大洗研究所（南地区）
高速実験炉原子炉施設（「常陽」）

耐震重要施設の基礎地盤及び
周辺斜面の安定性評価について
（コメント回答）

令和4年4月25日
国立研究開発法人日本原子力研究開発機構

【湿潤密度】

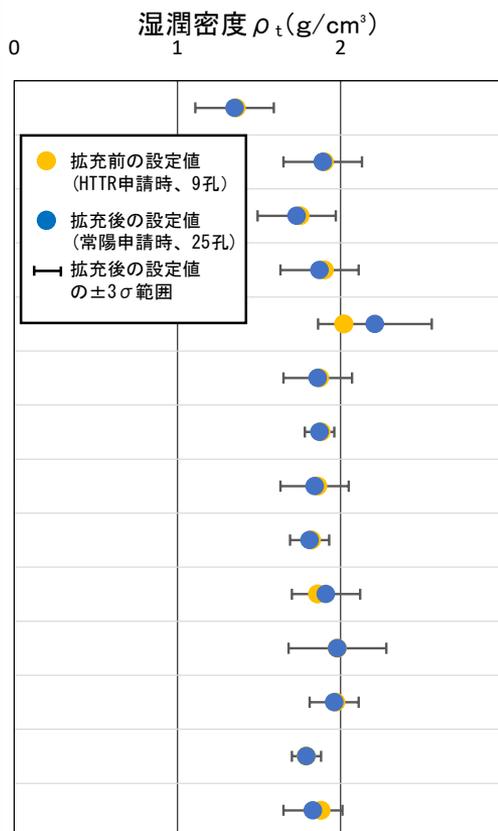
解析用地盤物性値について、HTTRとの相違点を整理し、使用した物性値が「常陽」とHTTRで本質的に変わらないことを定量的に示すこと。

- ・地層毎にデータ拡充前後の値を比較すると、拡充前 (HTTR申請時) の値は拡充後 (常陽申請時) の値付近 (分布の中央付近) に位置することから、データ拡充の前後で物性値の大きな違いは確認されない。
- ・統計的に母集団の相違について評価 (t検定) したところ、データの拡充前後で母集団の有意差が確認された地層 ($P < 0.05$) については拡充前 (HTTR申請時) の試験個数が極端に少ない、または試験個数が多いものが該当した。

地下水位観測孔の地下水位及び水戸地方気象台の降水量

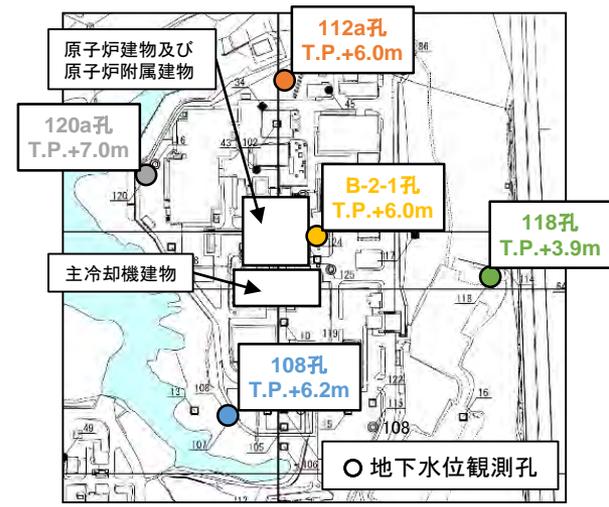
地下水位は東西方向に高低差がある。解析用地下水位(T.P.+6.7m)の設定については、後段規制への影響も含め、その妥当性について説明すること。

- ・原子炉施設周辺において2015年2月～2022年現在にかけて地下水位を観測している（地下水位の設定に関する確認結果を参考資料に示す）。
- ・「原子炉建物及び原子炉附属建物」、「主冷却機建物」の近傍（B-2-1孔）の地下水位は最大でT.P.+6.0 mであり、年間の季節変動は少なく地下水位は安定している。
- ・原子炉施設周辺の地下水位分布については、南北方向（112a孔、B-2-1孔、108孔）はT.P.+6.0 m程度で一定であり、東西方向（120a孔、B-2-1孔、118孔）は西側から東側に向かって高低差がある。
- ・地下水位の上部には宙水を確認しており、次ページに宙水の観測結果を示す。

図 水位変動図

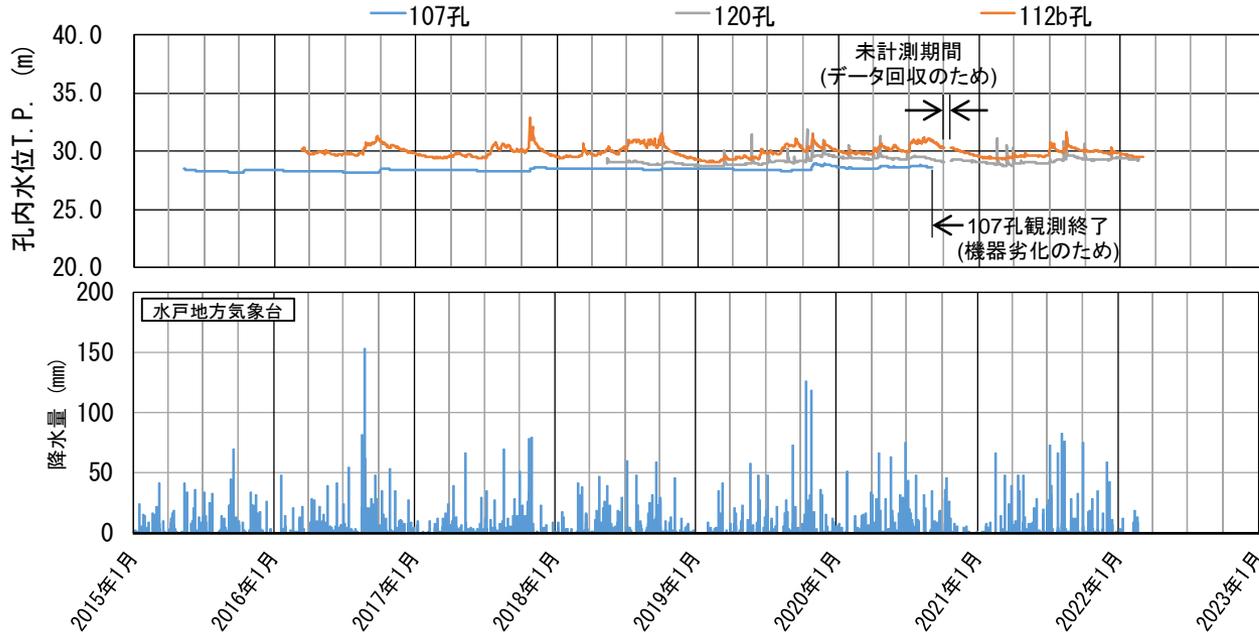
地下水位より上部に分布する宙水について、解析上の位置づけを明確にすること。

- ・宙水については、3箇所（107孔、120孔、112b孔）で水位を観測している。
- ・各観測孔の水位は、降水による短期的な変動が認められるが、平均的にはT.P.+28.4～30.0 m程度となっており、地山（Mu-C層）上部に厚さ0.2～2.0 m程度で薄く分布している。
